ACTA 2/2021

En Albacete, siendo las 11:10 horas del día 22 de marzo de 2021, se reúne, en primera convocatoria, por videoconferencia previamente convocada mediante la aplicación Cisco Webex Meeting, la Comisión de Concertación Interadministrativa, contando con los siguientes asistentes:

4.- VIANOS.- Expte. PL 13/20, Modificación nº 1 Plan de Delimitación de Suelo Urbano.

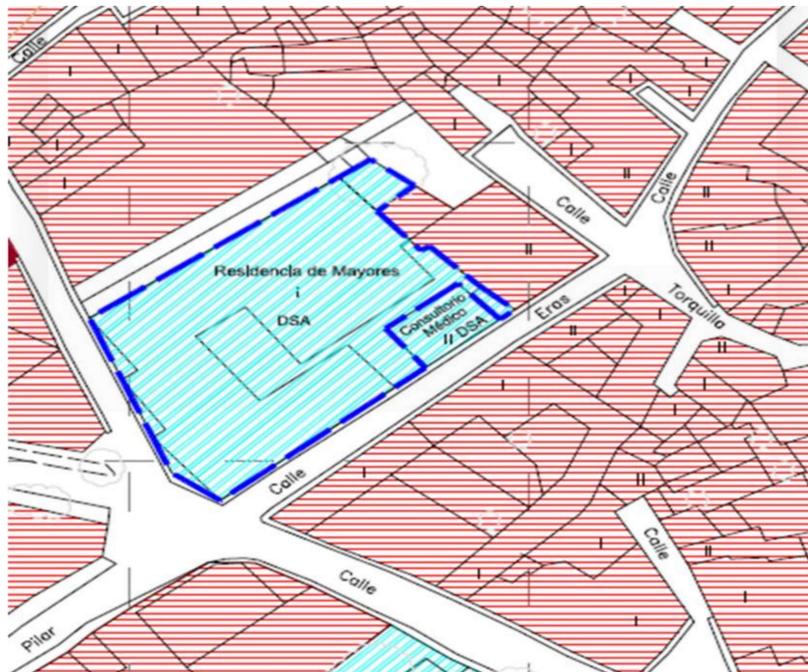
Poniendo en relación los planos del PDSU, de la propia modificación y la realidad actual, estamos ante una parcela de titularidad pública sobre la que está edificada la residencia, que en su parte posterior ha dejado un retranqueo de unos cinco metros. La propia modificación identifica contradictoriamente este

retranqueo, unas veces lo llama “vial totalmente pavimentado”, otras veces lo obvia por completo (hasta el punto que lo excluye del ámbito de la modificación), otras veces lo califica como residencial NZ-1, etc.

Comparativo. Nueva ordenación y ordenación anterior.

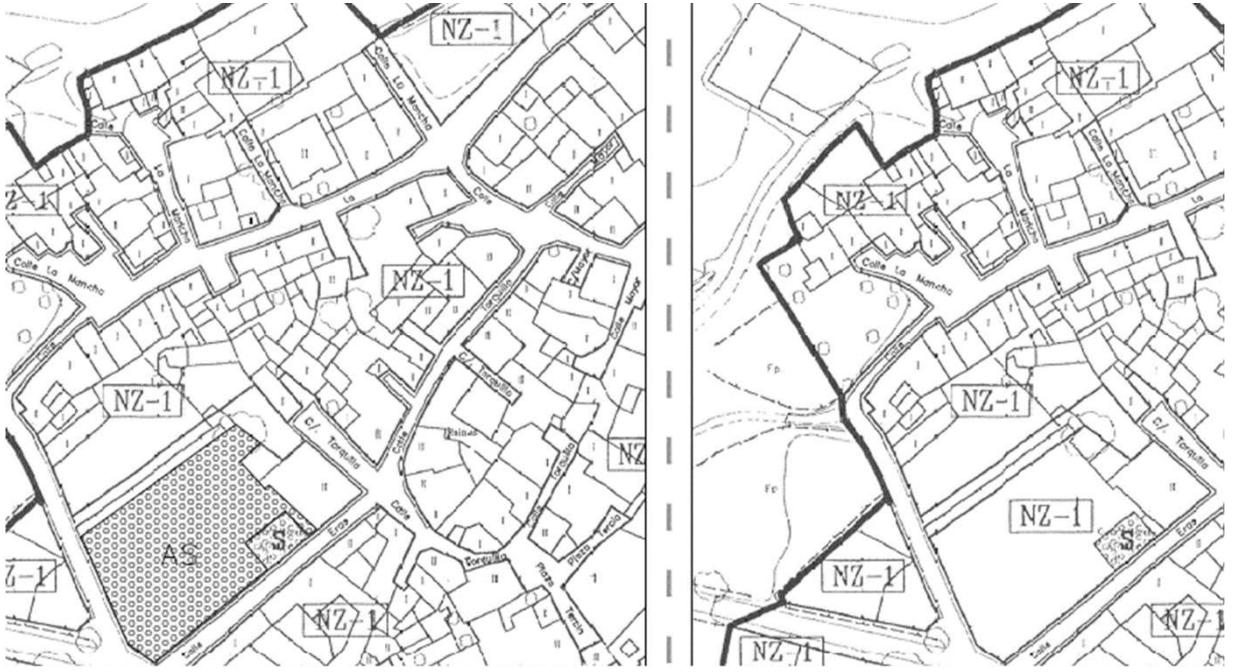
1. Se recoge en el punto 1.1. *Marco Normativo* que la modificación se concreta en pequeños ajustes de la ordenación detallada. Corregir.
2. Como ha quedado explicado con anterioridad, la definición concreta e inequívoca del ámbito de la modificación en lo que respecta al cambio de calificación de parcela es el punto de partida necesario de la misma. El punto 1.3.2. *Ámbito de la modificación* recoge sin embargo datos como: altitud latitud y longitud del núcleo, superficie del término municipal y límites de este, etc. y nada sobre el ámbito de la modificación: situación, superficie, límites, características, calificación, realidad física, etc. Insistimos que el ámbito debe justificarse, identificarse y definirse indubitablemente.

3. Los planos de información reflejan como se ha comentado datos contradictorios respecto al ámbito que va a cambiar de calificación: el ámbito de la modificación no es toda la parcela propiedad pública, parte de la parcela propiedad pública es

un solar estrecho de unos 5 m calificado como residencial NZ-1, el solar identificado como NZ1 se identifica en el plano I04 como “vial totalmente pavimentado”, etc.

7. Respecto a los planos de ordenación (OC.2., OD.1,..) insistimos en que debe quedar perfectamente claro y sin contradicciones: el ámbito de la modificación, la calificación de los suelos del ámbito y sus colindantes, etc.

Toma la palabra la ponente para manifestar que la indefinición puede deberse a múltiples razones, pero lo cierto es que en el plano O.D. la superficie de la calle aparece dentro de la norma zonal Z-1 y en el plano O.E. es un vial y, por tanto, es necesario elegir una opción.

Para la ponente es necesario modificar también el plano O.D. pues, de lo contrario, no sería posible para los vecinos abrir ventanas a esa calle ni conceder licencias para edificaciones con fachada a dicha calle si la misma no viene reflejada en la Ordenación Detallada por lo que para evitar futuros problemas y perjuicios a los vecinos considera que la modificación debería acometer esta cuestión y modificar el plano de Ordenación Detallada, manifestado el Técnico redactor de la modificación que se solventará esta incoherencia y lo incluirá entre los objetos de la Modificación.
